質 問 回 答 書

件名	量子科学技術研究開発機構(千葉地区)附属棟屋上防水改修工事
----	-------------------------------

国立研究開発法人量子科学技術研究開発機構

現場事務所予定地

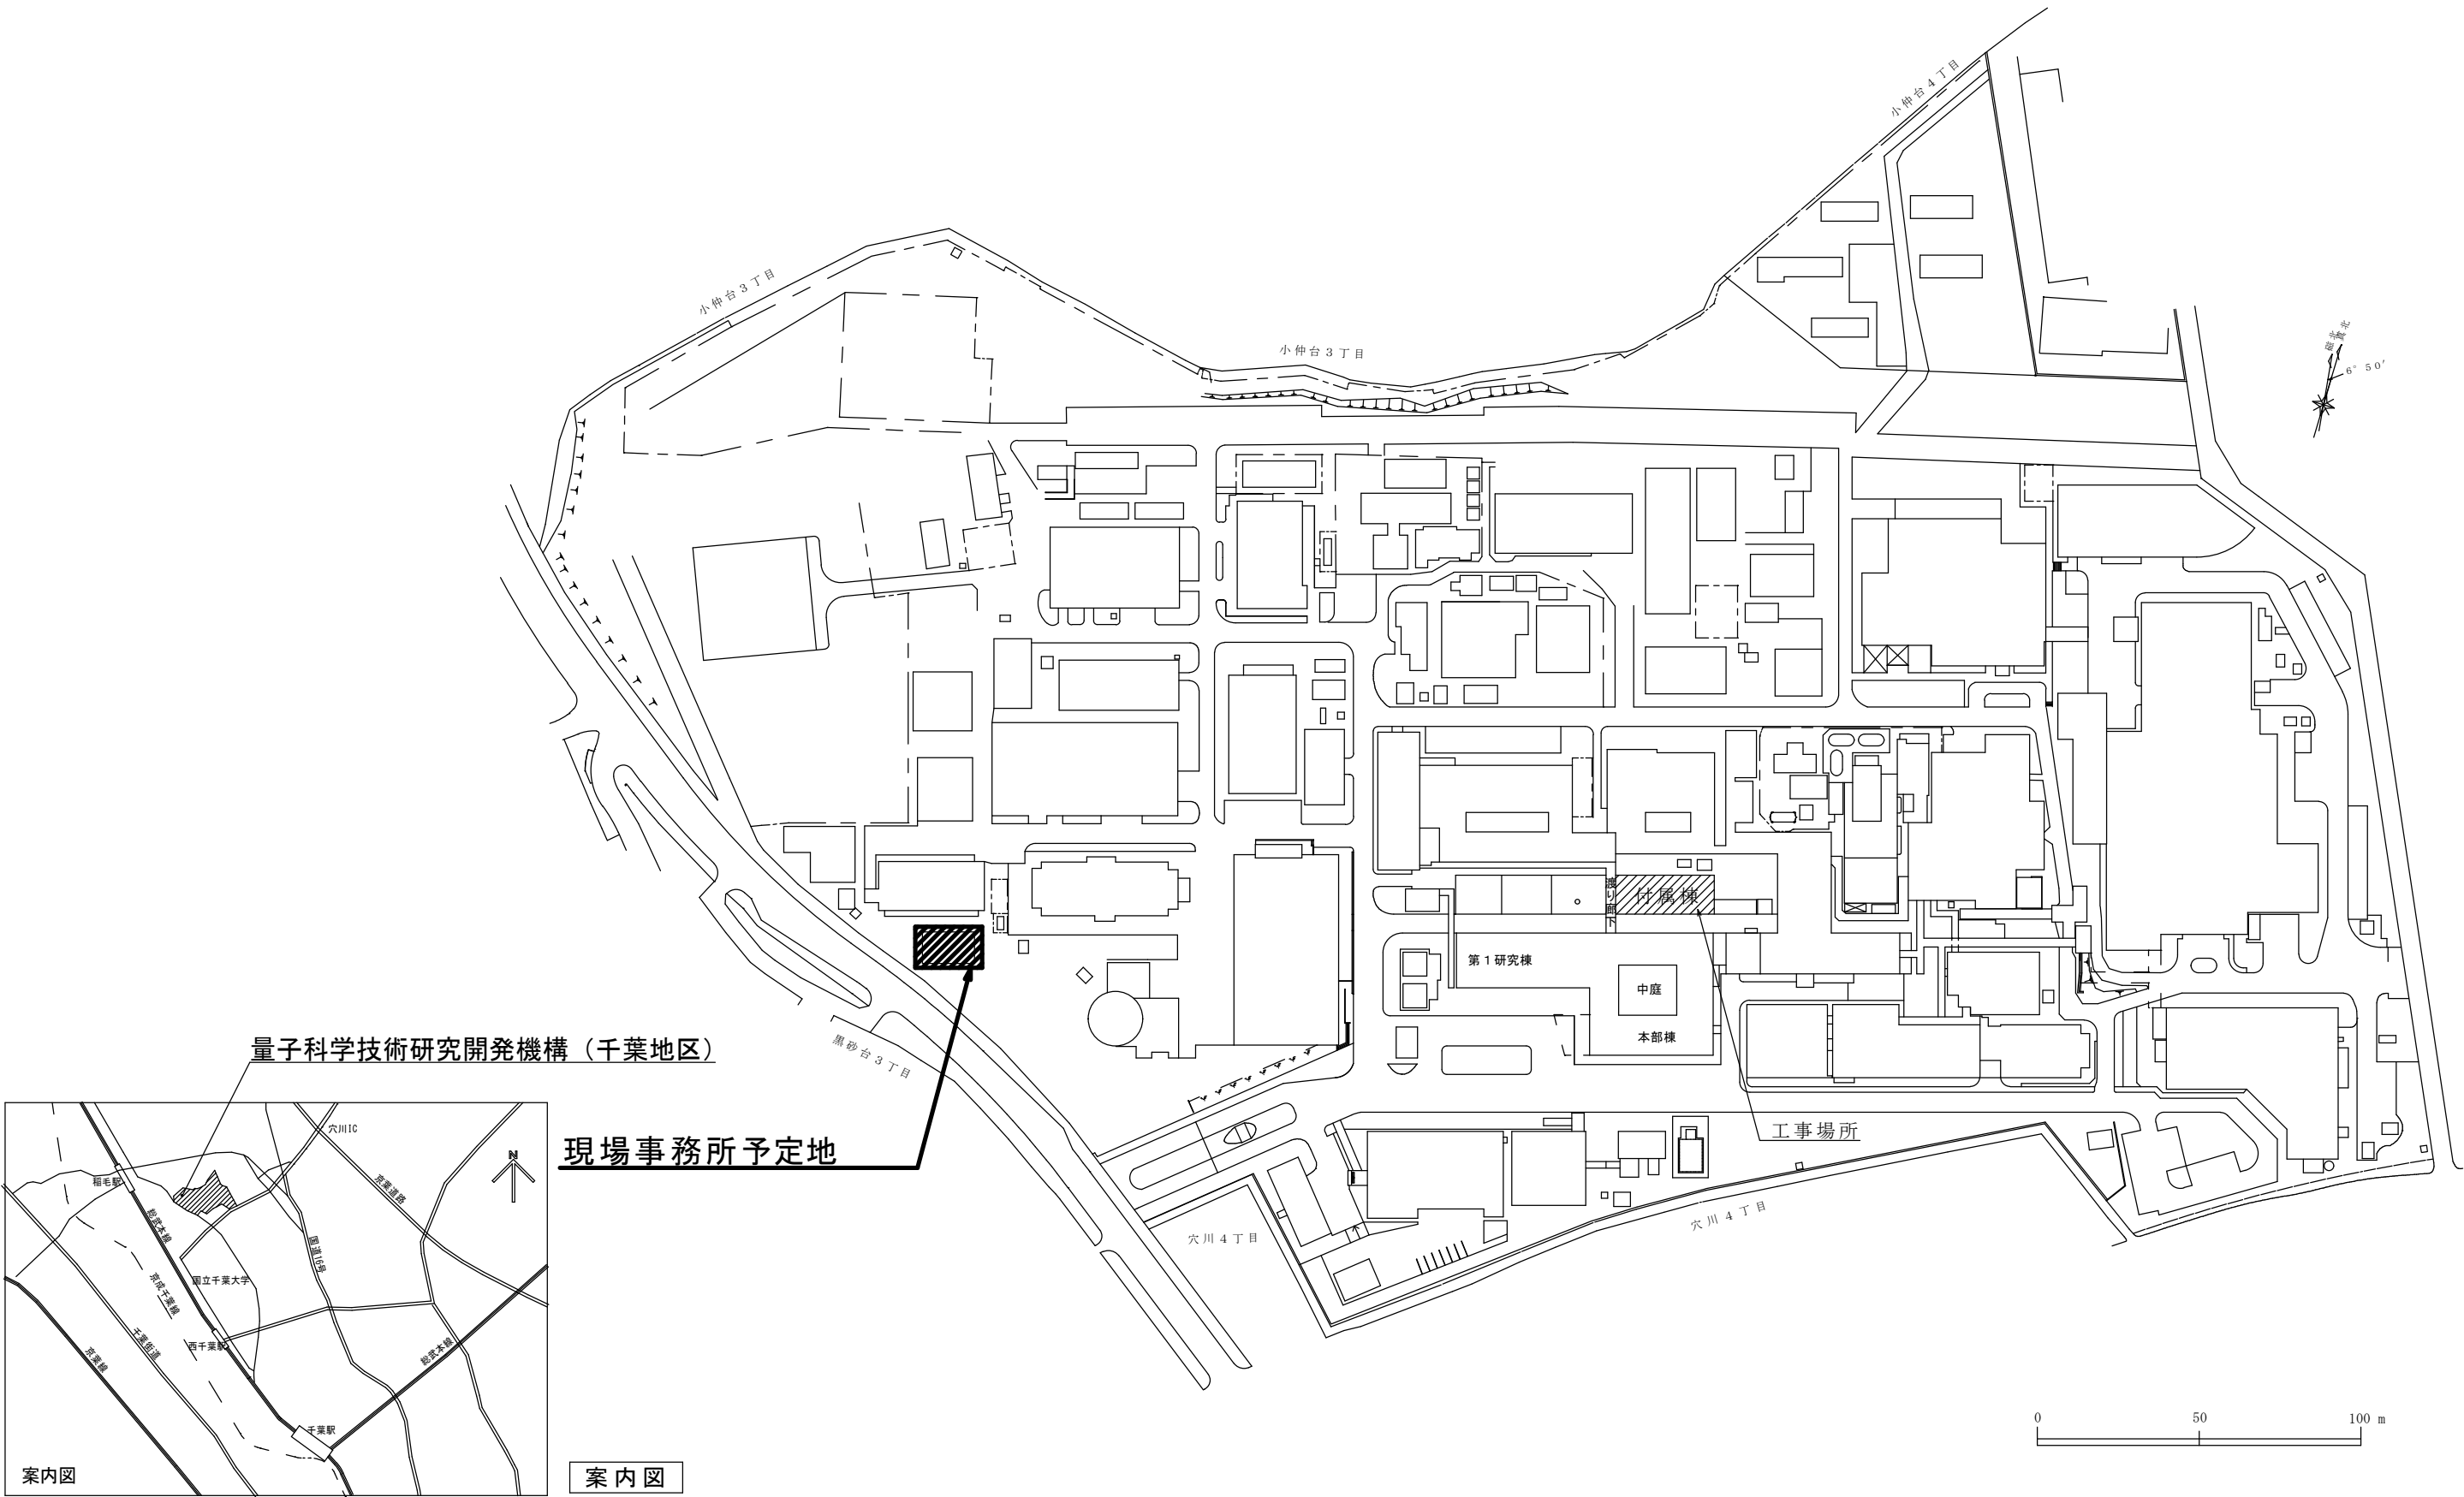
No.	質問内容	回答内容
1	足場の状況が分からないため、詳しい図面や詳細を確認したい。	追加資料1を参照ください。
2	事務所の設置は必要なのかどうなのか教えていただきたい。	必要であれば設置をお願いいたします。 想定設置場所は、追加資料2を参照ください。
3	内訳書で仮設一式となっているが、図面からは分かりづらく、どの位置に立てるのか、全面にたてるのかなどの判断が難しいため、詳細が知りたい。また、足場安全対策設置なども仮設一式に含めれば良いのか教えていただきたい。	一式の内訳は、墨出し、養生、整理清掃後片づけを見込んでいます。 足場安全対策設置については、任意仮設なので、必要に応じて見込んでください。
4	現地調査は出来るのでしょうか？	可能です。ただし、入構手続きが必要になるので、事前に入札説明書4に記載の担当部局宛てまで連絡をお願いいたします。
5	平場ウレタン塗膜防水環境対応型絶縁工法X-1水性 立上りウレタン塗膜防水環境対応型密着工法X-2 水性とありますが、10年保証の水性ウレタン塗膜防水はないと思われますが、何か参考材料はありますか？ご教示ください。	水性は誤記のため、標準品とします。保証は10年とします。
6	工事場所は余剰なスペースがないと思われますが、現場事務所、詰所、倉庫、トイレは提供していただけるのでしょうか？仮設ハウス、トイレを設置しなければいけませんか？	仮設事務所、トイレ等は必要であれば設置をお願いいたします。 想定設置場所は、別添資料2をご確認ください。
7	材料搬入は内部施設(エレベーター、階段等)は使用できますか？できなかった場合、昇降階段足場は設置できますか？その組立・解体時にトラックを現場近くに搬入出来ますか。ご教示ください。	適切な養生を行った上で、内部施設から搬入することは可能です。 トラックに関しましては高さが2.6m以下でしたら現場近くにとめることは可能です。
